DODATEK Č. 3 KE SMLouvĚ O DíLO

Předmětem Dodatku je provedení stavebních prací stavby „Výstavba veřejného soc. zařiz. na p.č.st. 856/7 vč. přípojek na p.p.č. 5327/1 a p.p.č. 1538/3, Klínovec“ na základě zpracovaného Změnového listu č. 6, Změnového listu č. 7, Změnového listu č. 8 a prodloužení doby dokončení a předání díla nejpozději do 28. 2. 2021.

ZMĚNOVÝ LIST STAVBY			Číslo změnového listu	
			ZL č.6	
STAVBA:	Výstavba veř.soc. zařízení nap.č.st. 856/7 vč. přípojek na p.p.č. 5327/1 a 1538/3, Klínovec, k.ú. Jáchymov		Číslo stavby:	39/17
Stavební objekt:			Číslo objektu:	
Část:				
Popis změny: Doplnění přívzdušňovacích hlavic na kanalizační potrubí + baterie u výlevky				
Zdůvodnění změny: ...				
DOPAD:	projektová dokumentace	nemá vliv na PD	Příloha č./název	
	časový plán prací	má vliv, posun termínu dokončení díla do 28.2.2021	Příloha č./název	
	cena odpočtů v Kč bez DPH	0,00	Příloha č./název	
	cena přípočtů v Kč bez DPH	2 888,00	Příloha č./název	ZL6-VP
	cena změny v Kč bez DPH	2 888,00	Příloha č./název	
	ostatní		Příloha č./název	
Navrhovatel změny:			Podpis: Lhota na sebrušení	
Vyjádření objednatele:			Datum/Podpis	
Vyjádření projektanta:			Datum/Podpis	
Vyjádření zhotovitel

SOUPIS PRACÍ změny č. 8 - vícepráce

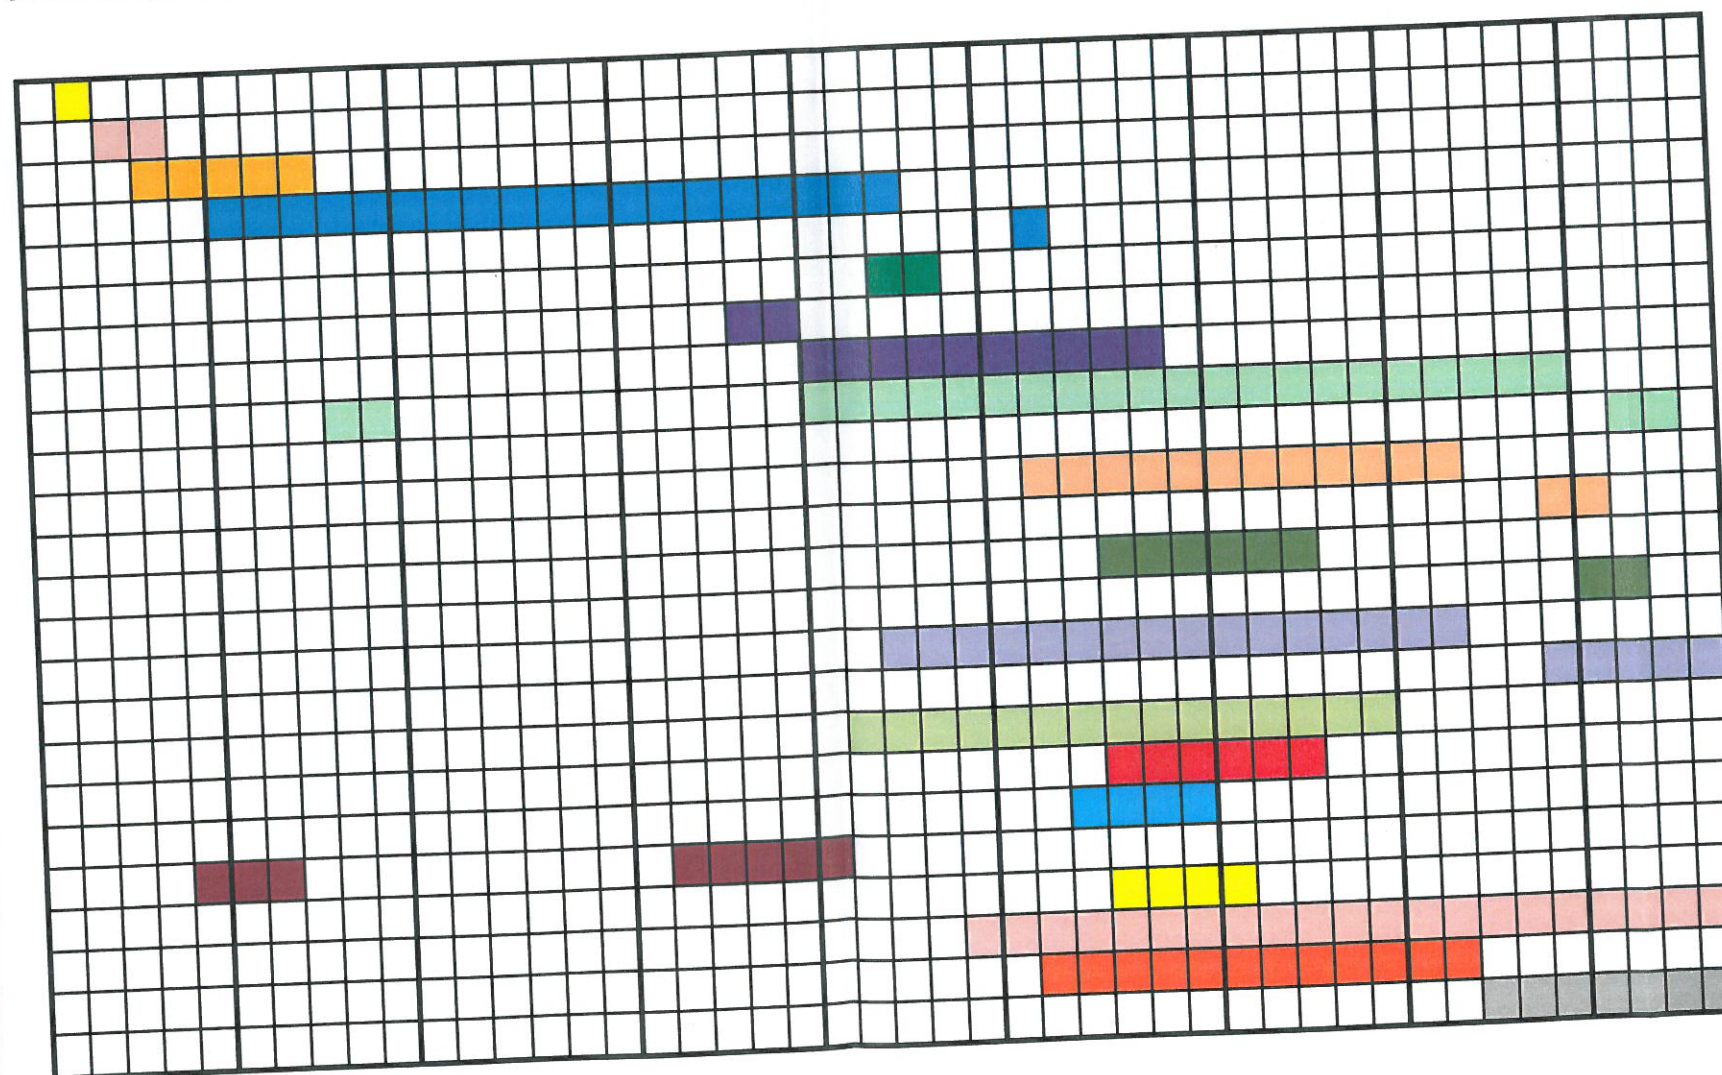
ZMĚNOVÝ LIST STAVBY			Číslo změnového listu	
			ZL č.8	
STAVBA:	Výstavba veř.soc. zařízení nap.č.st. 856/7 vč. přípojek na p.p.č. 5327/1 a 1538/3, Klínovec, k.ú. Jáchymov	Číslo stavby:	39/17	
Stavební objekt:		Číslo objektu:		
Část:				
Popis změny: Doplnění vodoměrné šachty dle požadavku provozovatele vodovodních sítí				
Zdůvodnění změny: ...				
DOPAD:	projektová dokumentace	nemá vliv na PD	Příloha č./název	
	časový plán prací	má vliv, posun termínu dokončení díla do 28.2.2021	Příloha č./název	
	cena odpočtů v Kč bez DPH	0,00	Příloha č./název	
	cena přípočtů v Kč bez DPH	56 125,22	Příloha č./název	ZL8-VP
	cena změny v Kč bez DPH	56 125,22	Příloha č./název	
	ostatní		Příloha č./název	
Navrhovatel změny:			Podpis: Lmura na schválení	
Vyjádření objednatele:			Datum/Podpis	
Vyjádření projektanta:			Datum/Podpis	
Vyjádření zhotovitele:			Datum/Podpis	
Vyjádření účastníků řízení:			Datum/Podpis	
Závěrečné stanovisko:

Doplnění vodoměrné šachty dle požadavku provozovatele vodovodních sítí

Místo:	Klínovec		Datum:		05.11.2020			
Zadavatel:	Město Boží Dar		Projektant:		Jurica a.s. - Ateliér Sokolov			
Zhotovitel	AMP Chomutov a.s., Pražská 720/31, Chomutov 430 01		Zpracovatel:		Eva Marková			
PČ	Typ	Kód	Popis	MJ	Množství	J.cena [CZK]	Cena celkem [CZK]	Cenová soustava
Náklady soupisu celkem								
D	HSV		Práce a dodávky HSV				56 125,22	
D	1		Zemní práce				56 125,22	
1	K	133351101	Hloubení šachet nezapažených v hornině třídy těžitelnosti II, skupiny 4 objem do 20 m3	m3	8,400	1 420,00	11 928,00	URS
VV			2*2*(0,2+0,15+1,6+0,15)		8,400			
D	2		Zakládání				4 307,22	
2	K	271532212	Podsyp pod základové konstrukce se zhuťněním z hrubého kameniva frakce 16 až 32 mm	m3	0,800	1 390,00	1 112,00	URS
VV			2*2*0,2		0,800			
3	K	273321511	Základové desky ze ŽB bez zvýšených nároků na prostředí tř. C 25/30	m3	0,600	2 627,40	1 576,44	SoD pol. 19
VV			2*2*0,15		0,600			
4	K	273351121	Zřízení bednění základových desek	m2	1,200	335,00	402,00	SoD pol. 20

VV			4*0,15*2 - základová +stropní deska		1,200			
5	K	273351122	Odstanění bednění základových desek	m2	1,200	91,40	109,68	SoD pol. 21
VV			4*0,15*2 - základová +stropní deska		1,200			
6	K	273362021	Výztuž základů desek ze svařovaných sítí z drátů typu KARI	t	0,039	26 100,00	1 017,90	SoD pol. 22
VV			(2*2*4,44*1,1/1000)*2 - základová + stropní deska		0,039

7	K	273361821	Výztuž základových desek betonářskou ocelí 10 505 (R)	t	0,002	44 600,00	89,20	URS
	VV		stěny		0,002			
	D	4	Vodorovné konstrukce					
8	K	411321515	Stropy deskové ze ŽB tř. C 20/25	m3	0,600	3 040,00	2 280,00	URS
	VV		2*2*0,15		0,600		1 824,00	
9	K	452386111	Vyrovnávací prstence z betonu prostého tř. C 25/30 v do 100 mm	kus	1,000	456,00	456,00	URS
	D	8	Trubní vedení					
10	K	899104112	Osazení poklopů litinových nebo ocelových včetně rámu pro třídu zatížení D400, E600	kus	1,000	1 050,00	1 050,00	URS
11	M	28661935	<i>poklop šachtový litinový dno DN 600 pro třídu zatížení D400</i>	<i>kus</i>	<i>1,000</i>	<i>4 970,00</i>	<i>4 970,00</i>	URS
12	K	899620141	Obetonování plastové šachty z polypropylenu betonem prostým tř. C 20/25 otevřený výkop	m3	1,130	3 000,00	3 390,00	URS
	VV		3,14*1,5*0,15*1,6		1,130			
13	K	893811163R	Osazení vodoměrné šachty kruhové z PP průměru do 1,5 m hloubky do 1,6 m	kus	1,000	1 200,00	1 200,00

14	M	2866193R	<i>šachta atypická kruhová průměru 1,5 m a výšky 1,6 m</i>	<i>kus</i>	<i>1,000</i>	<i>23 400,00</i>	<i>23 400,00</i>	
15	K	523841R	Doprava šachty	kpl	1,000	3 600,00	3 600,00	
	VV		Chomutov - Žatec (23 km * 40 Kč)		920,000			
	VV		Žatec - Klínovec (67 km * 40 Kč)		2 680,000			
	VV				3 600,000
